PRÍLOHA č. 1

Akce: Označení MK v obci Žďárec	
T	
Legenda	
	nová dopravní značka
	stávající dopravní značka
	místní komunikace

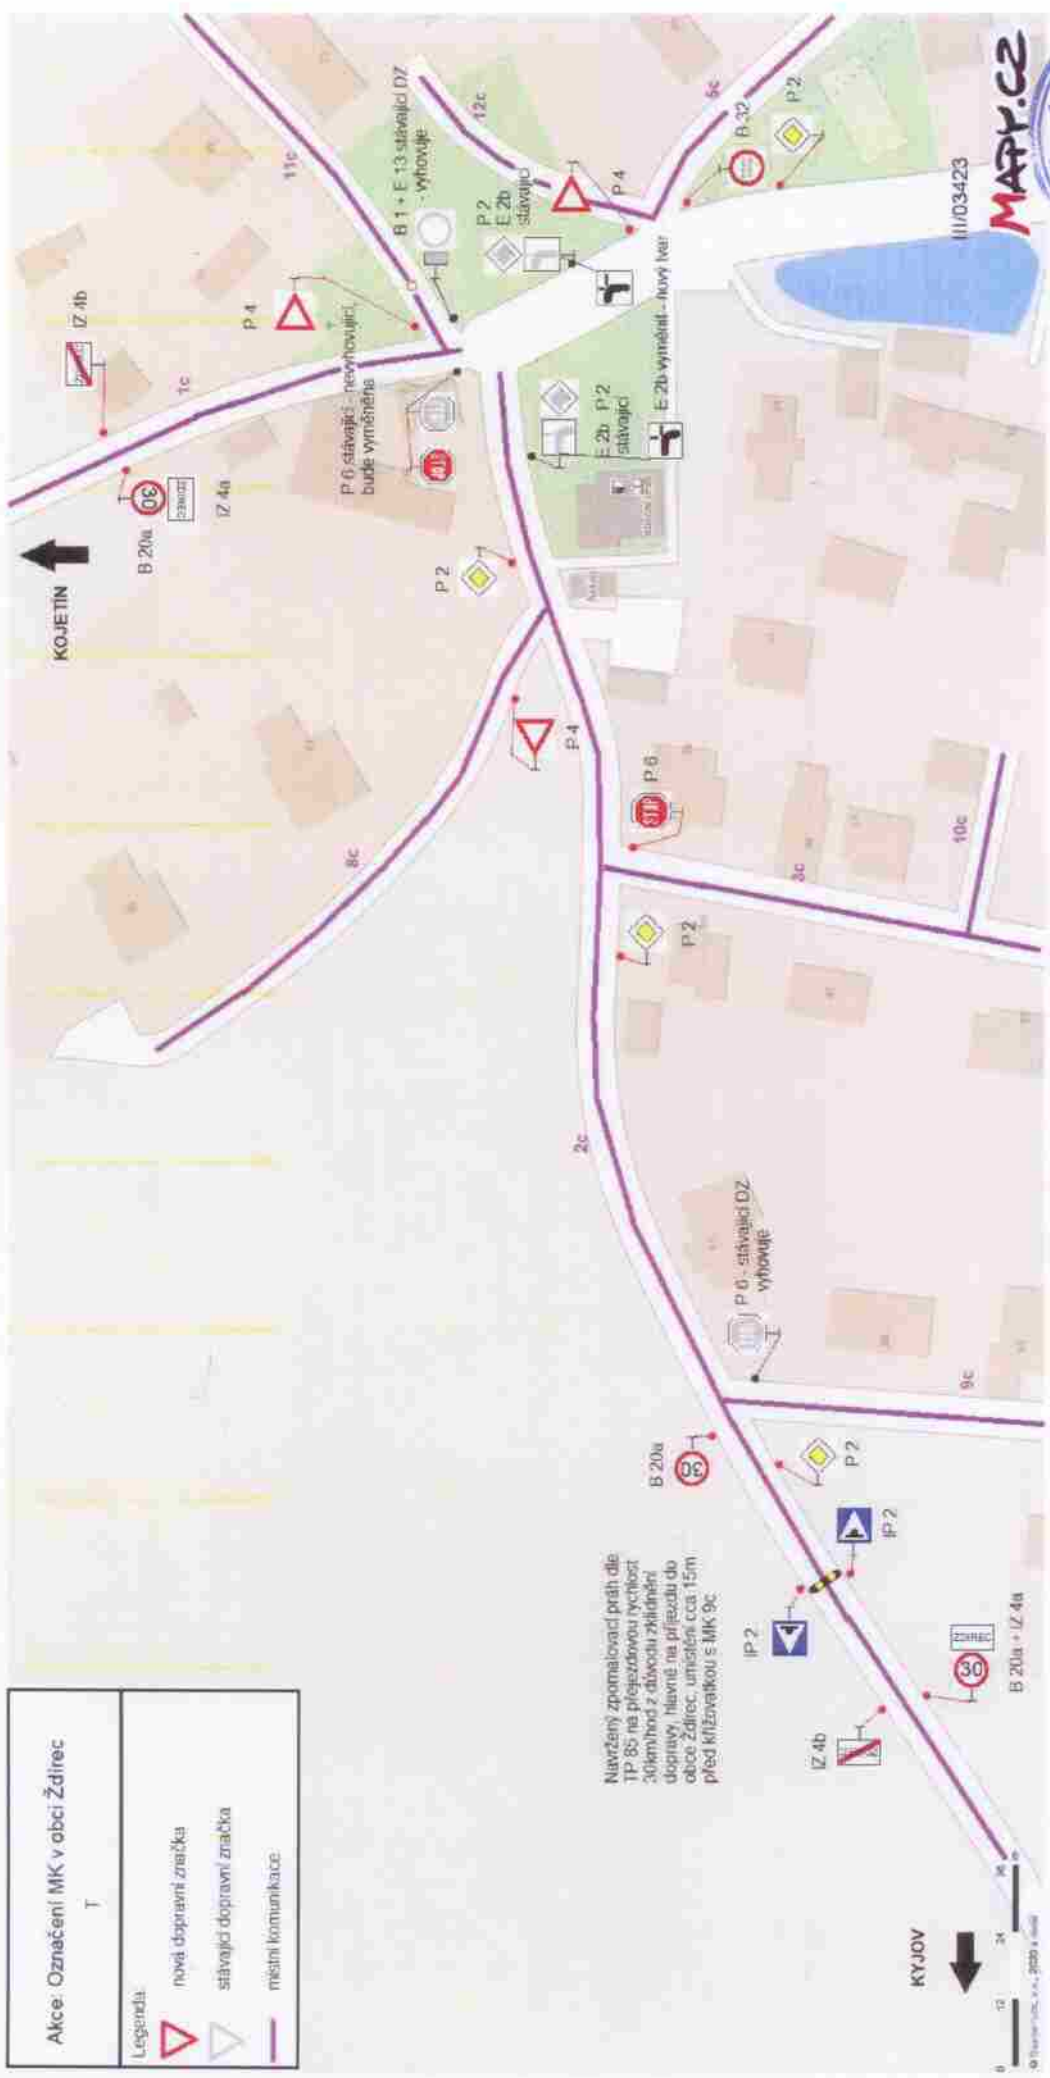
Nužší zpoždění prahů dle TP 85 na přejezdovou rychlost 30km/hod z důvodu zklidnění dopravy, hlavně na příjezdu do obce Žďárec, umístění cca 15m před křižovatkou s MK 9c
